AVD.	P	GRUPP	27
			2
BETR.	Gasreglage 140, 164		NR 1
			DATUM Juni 76

Service meddelande

Ny gasvajer

1. Borras upp till diam. 8,5 mm
 2. Kilspårsbricka
- (Bilden visar utf. för vagn 140)

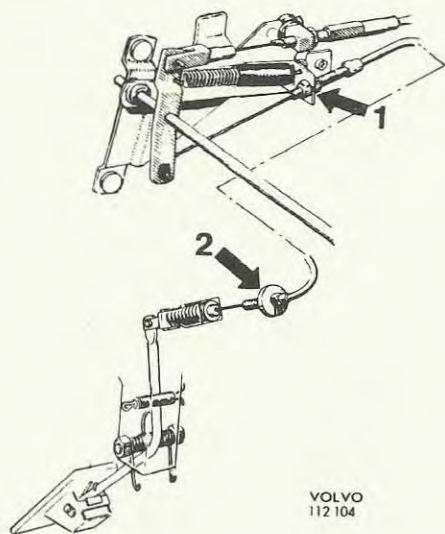
En ny gasvajer, med ett mot brytning motståndskraftigare hölje, har införts i vår produktion.

Samtidigt har gasvajerns ändhylsor ändrats från dimensionen M 6 till M 8.

OBS! Vid byte av gasvajer på vagnar äldre än 1974 års modell, skall vajerns infästning i konsolen borras upp till diametern 8,5 mm. Även kilspårsbrickan skall bytas.

<u>Det.nr</u>	<u>Benämning</u>	<u>Antal</u>
1221 649 - 5	Kilspårsbricka	1
För vagn 140 vänsterstyrd med förgasarmotor:		
1221 663 - 6	Gasvajer	1
För vagn 164 vänsterstyrd:		
1221 662 - 8	Gasvajer	1
